Technische Änderung zu FieldPower® HQ Adapter

PCN-Nummer:	PCN-PB40-20190920-00-A
Datum der Veröffentlichung:	20.09.2019
Gültigkeitsdauer:	Bis auf Widerruf
Revisionsnummer:	00-A

Kunststoffsteg am FieldPower® HQ Adapter.

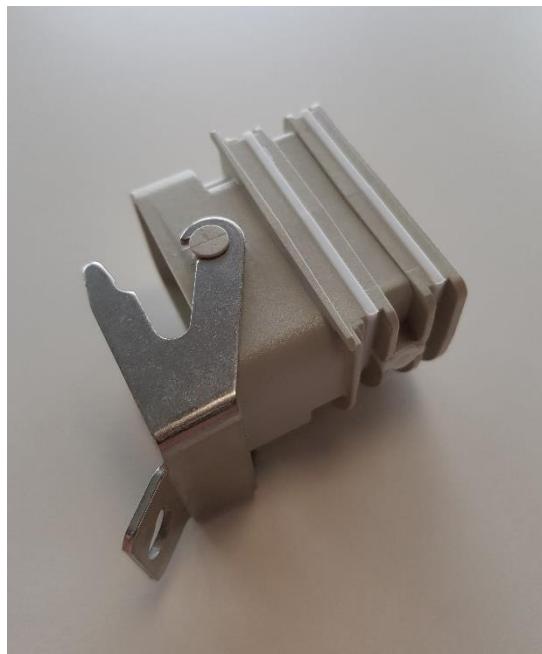
Der Kunststoffsteg wurde aus dem HQ Adapter entfernt. Dies hat keine Auswirkung auf bestehende Einsatzzwecke. Somit ist der Adapter zukünftig mit allen Varianten von FieldPower® Deckeln kompatibel.

Erweiterung der FieldPower® Produktfamilie mit neuen Aluminiumdeckeln.
